# **ПАСПОРТ ДОСТУПНОСТИ**

## **Объекта социальной инфраструктуры (ОСИ) № 16**

объект: Федеральное государственное бюджетное образовательное учреждение высшего образования «Тульский государственный университет»,  
ФГБОУ ВО «ТулГУ (Общежитие №6/1)

**АКТ ОБСЛЕДОВАНИЯ  
объекта социальной инфраструктуры  
К ПАСПОРТУ ДОСТУПНОСТИ ОСИ № 16**

Фото 2

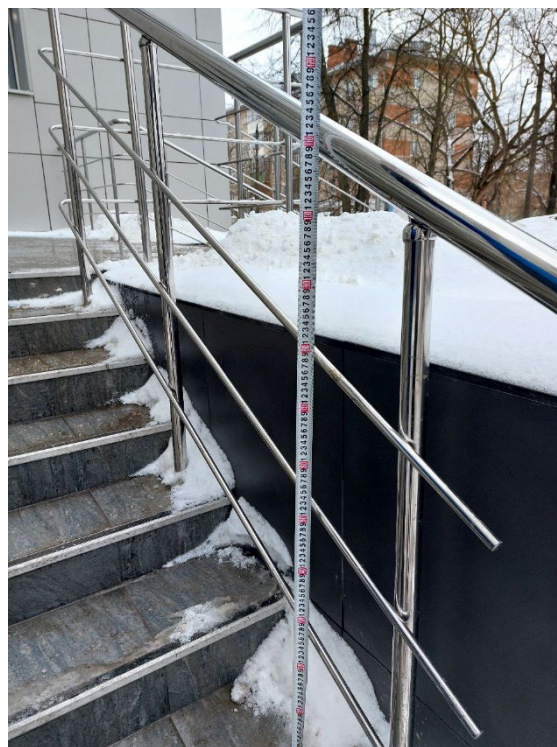
| №<br>п/п | Наименование функционально-планировочного элемента | Наличие элемента |            |         | Выявленные нарушения и замечания                             |                                  | Работы по адаптации объектов                                                                                                                                                                                                                                   |                |
|----------|----------------------------------------------------|------------------|------------|---------|--------------------------------------------------------------|----------------------------------|----------------------------------------------------------------------------------------------------------------------------------------------------------------------------------------------------------------------------------------------------------------|----------------|
|          |                                                    |                  |            | 2, 3, 4 | Отсутствуют осязательные предупреждающие                     | С                                | Обозначить осязательными предупреждающими                                                                                                                                                                                                                      | Текущий ремонт |

Фото 12

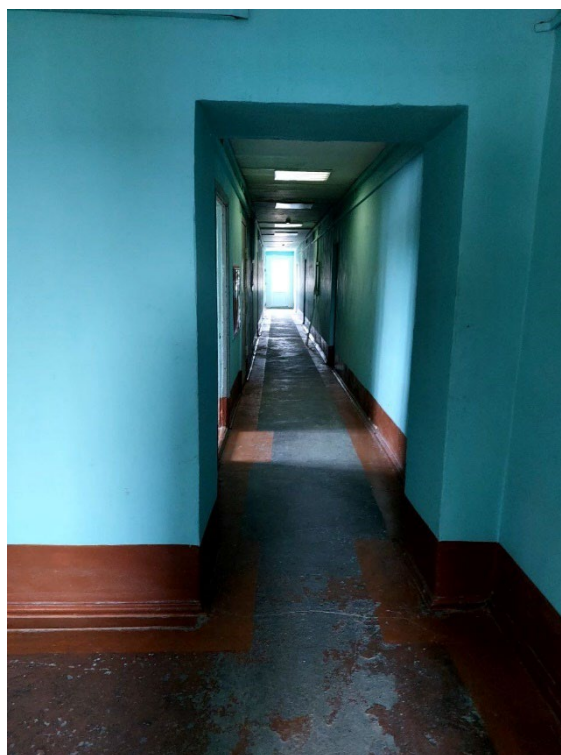
| № п/п | Наименование функционально-планировочного элемента  | Наличие элемента |            |                | Выявленные нарушения и замечания                               |                                   | Работы по адаптации объектов                                                                                                                                                                                                                                                      |                |
|-------|-----------------------------------------------------|------------------|------------|----------------|----------------------------------------------------------------|-----------------------------------|-----------------------------------------------------------------------------------------------------------------------------------------------------------------------------------------------------------------------------------------------------------------------------------|----------------|
|       |                                                     |                  |            | 12             | Отсутствуют поручни на путях движения                          | С, О                              | Рекомендуется установить поручни с обеих сторон коридора в качестве средства поддержания равновесия и указания направления для людей с нарушением опорно-двигательного аппарата, ослабленных физически, слабовидящих или слепых пользователей, на высоте 0,9-1 м, диаметр поручня | Текущий ремонт |

| 3.6 | Пути эвакуации (в т.ч. зоны безопасности) | есть |  | 12, 13, 20 | Отсутствуют указатели направления движения для инвалидов на                                 | К, О, С, Г, У | Предусмотреть указатели направления движения на путях эвакуации, выполненные на                                                                                                                                                                  | Текущий ремонт      |

Фото 22

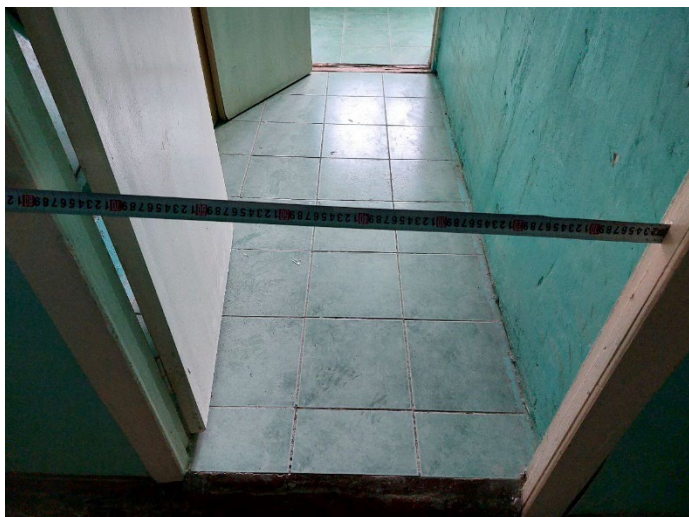
|     |                                           |      |  | 22, 23     | Ширина дверных проемов менее 0,9м                                                           | К, О, С       | Предусмотреть ширину дверных проемов не менее 0,9м в свету. (п. 6.1.5 СП 59.13330.2020) До ремонта, двери, имеющие две створки должны находиться в открытом состоянии                                                                            | Текущий ремонт      |

Фото 26

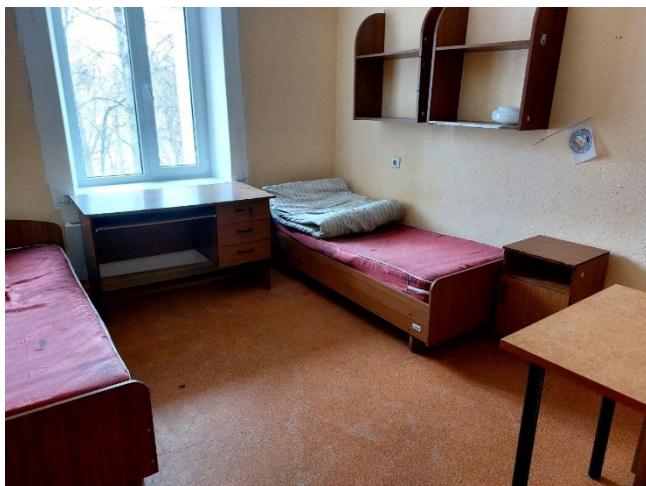
| №<br>п/п | Наименование функционально-планировочного элемента | Наличие элемента |            |        | Выявленные нарушения и замечания        |                                   | Работы по адаптации объектов                                                                                                                                                                                                                                                                                                                                                                                                                                                                                                                                                                  |                    |
|----------|----------------------------------------------------|------------------|------------|--------|-----------------------------------------|-----------------------------------|-----------------------------------------------------------------------------------------------------------------------------------------------------------------------------------------------------------------------------------------------------------------------------------------------------------------------------------------------------------------------------------------------------------------------------------------------------------------------------------------------------------------------------------------------------------------------------------------------|--------------------|
| 4.1      | Жилые помещения                                    | нет              |            | 26, 27 | Не выделены жилые комнаты для инвалидов | К, О, С, Г, У                     | В общежитии следует обеспечить жилые комнаты, доступные для людей группы мобильности М4, и комнаты, доступные для людей групп мобильности М2, М3; их расчетное число принимают по таблице Б.1 приложения Б СП 59.13330.2020, но не менее одной жилой комнаты для инвалида на кресле-коляске. Планировочные решения жилых комнат общежитий для инвалидов на креслах-колясках должны предусматривать свободные пространства диаметром не менее 1,2 м перед входной дверью, перед входом в санузел, непосредственно в санузле, около кровати, перед шкафами и окнами (п. 7.1.1 СП 59.13330.2020) | Капитальный ремонт |
